島根原子力発電所 2 号炉

津波による損傷の防止

指摘 2 「津波荷重の設定」

令和 2 年 10 月
中国電力株式会社

1.3 水理模型実験による検討 波圧算定（3号炉）

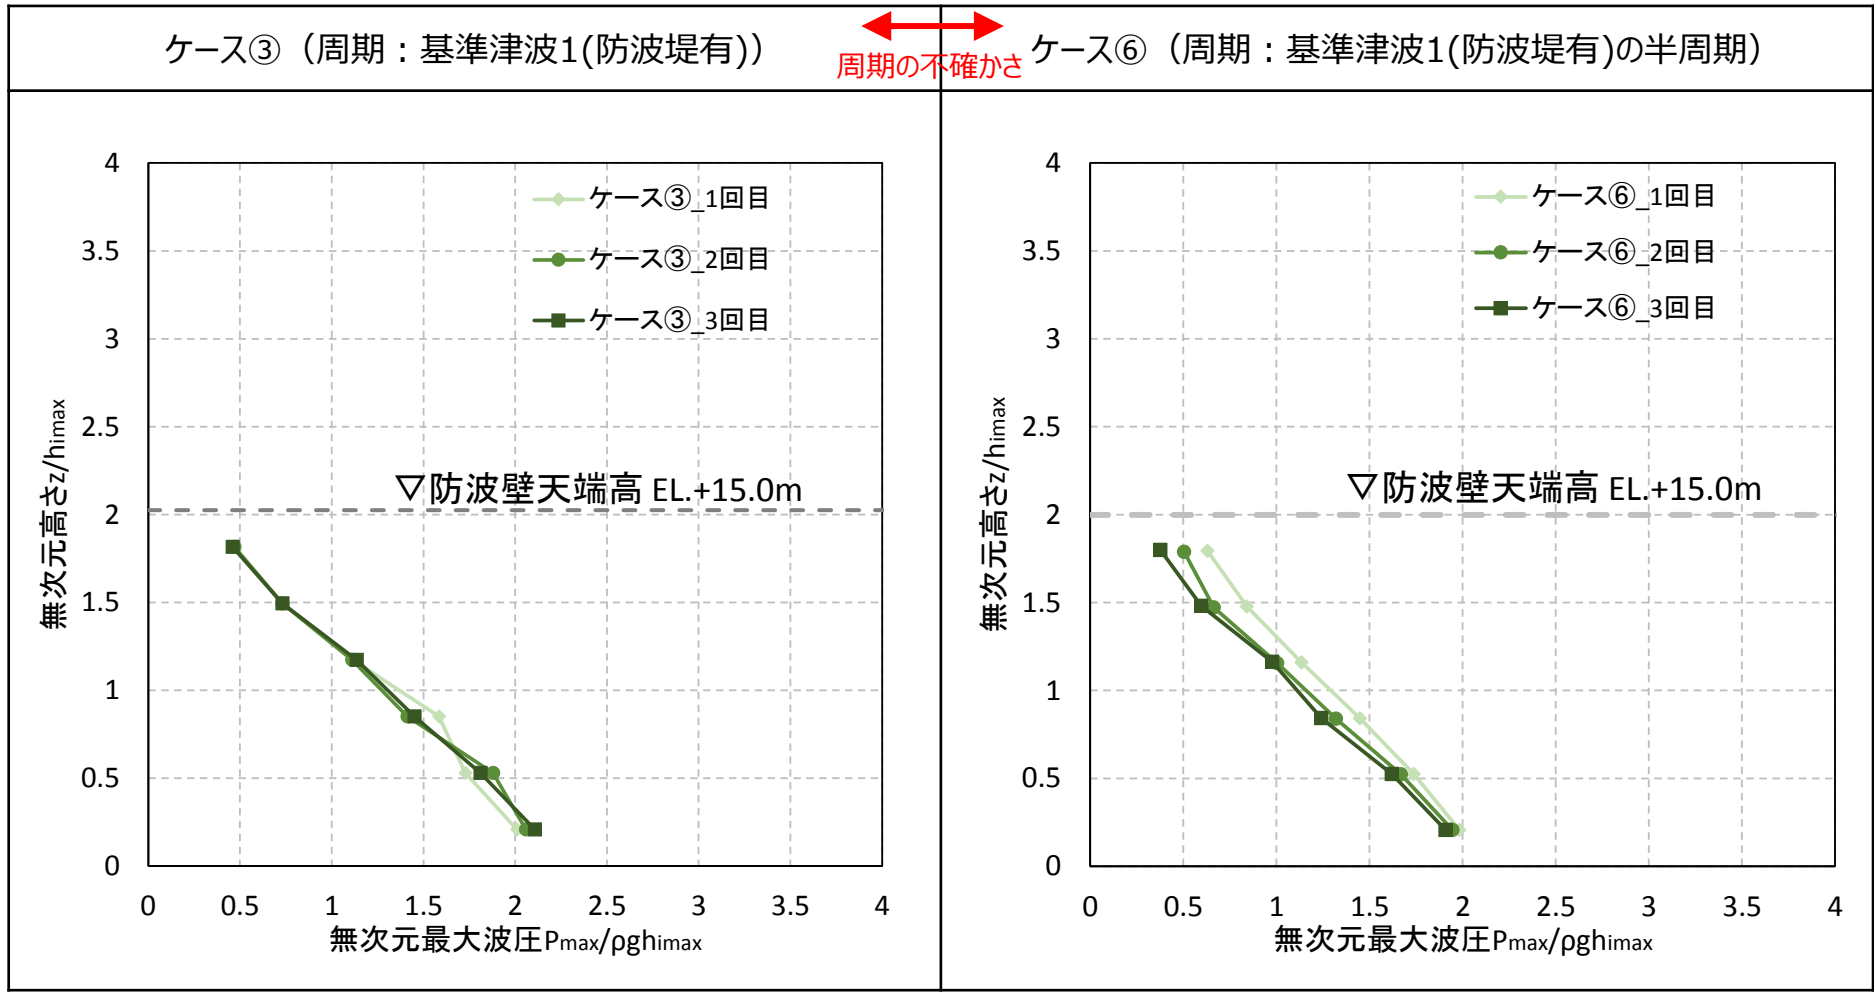
1. ソリトン分裂波及び砕波発生の可能性について、島根サイトにおける基準津波の特性（短周期）、沿岸の陸海域の地形及び先行実績を踏まえ明示的に示すとともに、それらによる防波壁及び防波扉に対する波圧荷重評価への影響について水理試験等の科学的根拠に基づいて説明すること。
2. また、これらに加え、水際線近傍の陸上部に設置された防波壁及び防波扉に対して、海上構造物を対象とした谷本式を適用することの妥当性を説明すること。説明に当たっては、防波壁設置位置におけるフルード数等の指標を考慮のうえ、国交省暫定指針等の既往評価式との比較を示すこと。

- ソリトン分裂波発生の有無について，防波壁及び防波扉設置位置全域を対象に，水深が10mよりも浅い地点における津波高さや島根サイトの陸海域の地形等の特性を踏まえた評価結果を説明すること。
- 砕波段波発生の有無について，防波壁及び防波扉設置位置全域を対象に，入力津波又はフルード相似則に従った入力津波の特性を踏まえた仮想津波を用いて評価結果を説明すること。
- ソリトン分裂波及び砕波段波を示す波形がないと判断した根拠について，津波シミュレーション解析だけでなく水理試験の必要性も含めて説明すること。なお，水理試験の要否については，根拠を示して説明すること。

- 水理模型実験において計測した防波壁に作用する波圧分布を下図に示す。なお，下図は横軸の波圧と縦軸の標高を津波による浸水深で無次元化を図った。
- 水理模型実験により算定した3号炉前面の防波壁における波圧分布は直線型となり，ソリトン分裂波や砕波発生時にみられる波圧の増加がみられないため，ソリトン分裂波や砕波による津波波圧への有意な影響はないことを確認した。

1.5 三次元津波シミュレーションによる検討 津波波圧比較 (1/2)

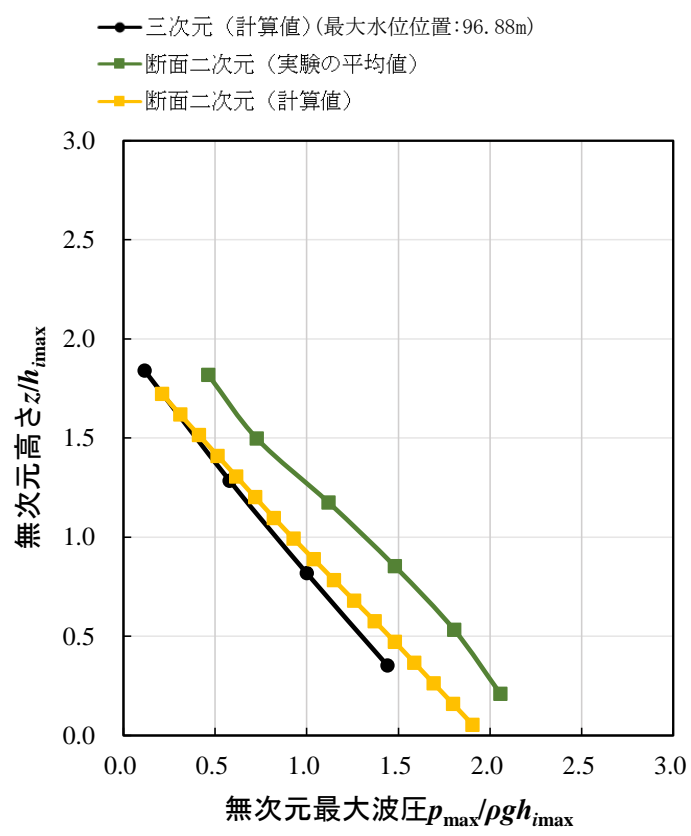
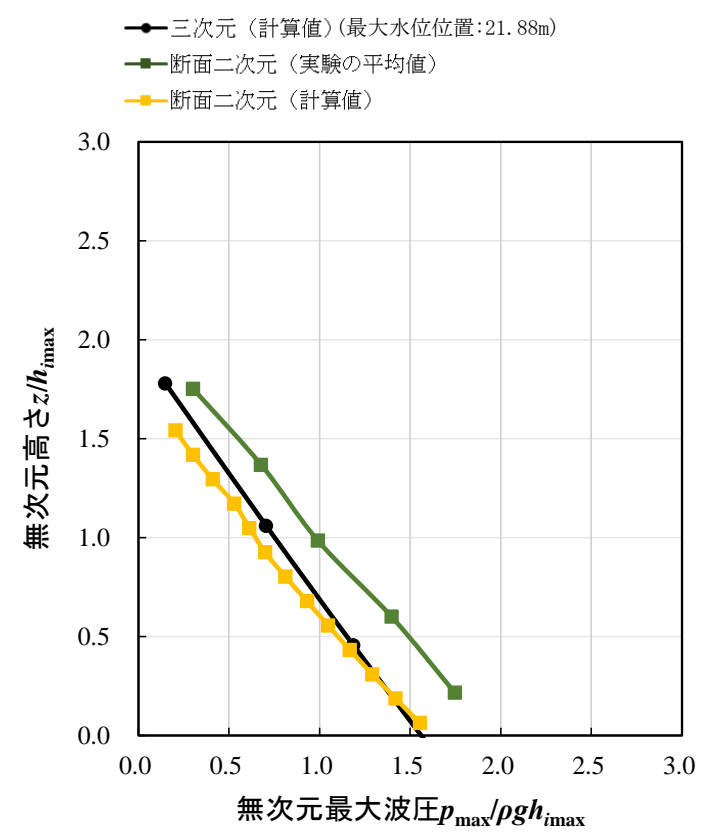
- 三次元津波シミュレーション解析と平面二次元津波シミュレーション解析について、その目的と用途に応じて長所及び短所を整理し、評価したうえで先行審査において実績のない三次元津波シミュレーション解析を選択した理由及び三次元津波シミュレーション解析手法を選択することの妥当性を説明すること。
- 三次元津波シミュレーション解析について、モデル化領域、境界条件、格子間隔、解析時間情報等の解析条件を説明すること。また、三次元津波シミュレーション解析について、津波特性を踏まえた再現性、結果の妥当性及び保守性に対する考え方を水理試験等による検証を含めて説明すること。

- 三次元津波シミュレーション解析を用いてソリトン分裂波及び砕波段波の発生の可能性を検討・評価する考え方について、時刻歴波形等を算出する範囲の網羅性及び代表性を説明すること。
- ソリトン分裂波及び砕波段波の発生有無並びに津波波圧評価について、平面二次元津波シミュレーション解析の波形、波高及び流速傾向等を踏まえて三次元津波シミュレーション解析の再現性を評価し、平面二次元、断面二次元及び三次元の各津波シミュレーション解析手法を総合的に勘案した上で、考察して説明すること。また、津波シミュレーション解析で考慮している海底地形や津波波形に対する解析上の不確かさについて、検討項目と不確かさの幅の考え方を津波のサイト特性（短周期型等）を踏まえて整理し説明すること。

- 3号炉北側前面及び1,2号炉前面の敷地高以上における，三次元津波シミュレーション，断面二次元津波シミュレーション及び水理模型実験により算定した波圧分布を以下に示す。
- 複雑な地形を考慮した三次元的な流況を評価できる三次元津波シミュレーションの結果を踏まえても，水理模型実験及び断面二次元津波シミュレーションによる津波波圧と同等又は包絡されることを確認した。
- 上記結果より，島根原子力発電所の複雑な地形や三次元的な流況による影響は認められないため，水理模型実験及び断面二次元津波シミュレーションによる敷地高以上の津波波圧は妥当であると判断した。

2.4 津波波圧の比較 朝倉式（敷地高以上）（1/2）

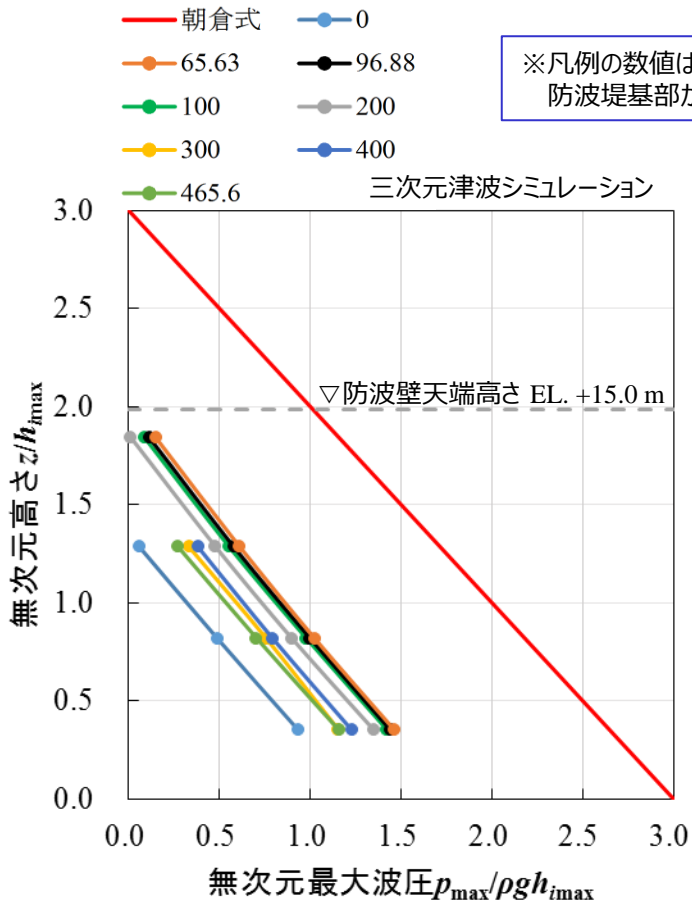
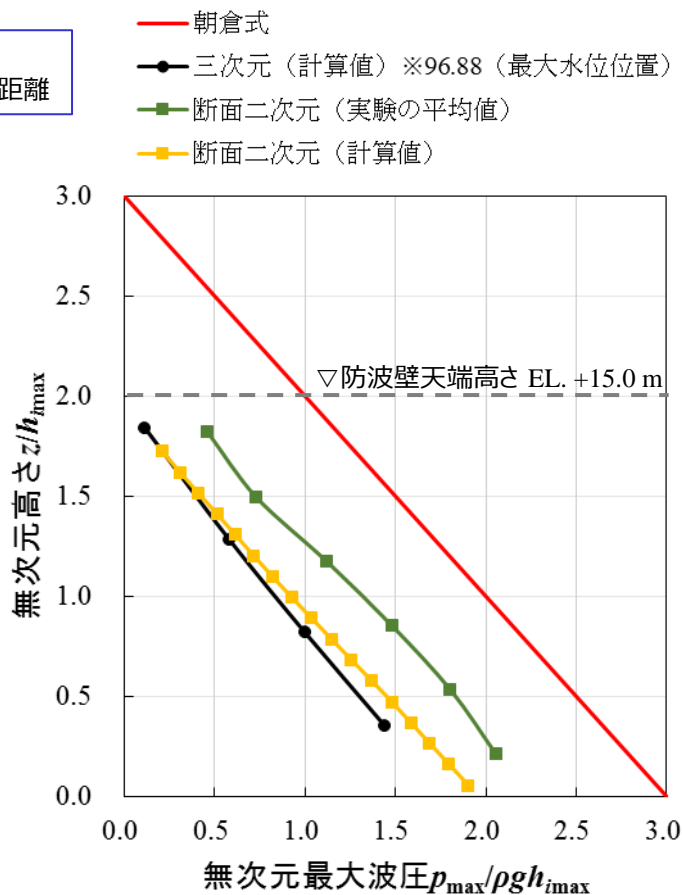
- 海中構造物を対象とする谷本式を背面に海域を有しない防波壁等に適用することの妥当性及び、防波壁に作用する荷重に加え浮力等の荷重の具体的な考え方について、国土交通省暫定指針評価式に対する保守性を踏まえ説明すること。
- 設計用津波波圧について、谷本式が島根サイトの津波特性とその不確かさを踏まえても必ず保守的になる科学的根拠を掲示し、谷本式を適用することの妥当性を説明すること。
- 防波壁の安定性評価に用いる津波波圧について考え方を説明すること。

- 3号炉北側前面の敷地高以上における，朝倉式により算定した波圧分布と水理模型実験，断面二次元津波シミュレーション及び三次元津波シミュレーションにより算定した波圧分布の比較結果を下図に示す。
- 水理模型実験，断面二次元津波シミュレーション及び三次元津波シミュレーションによる波圧分布は，朝倉式による波圧分布に包絡されることを確認した。
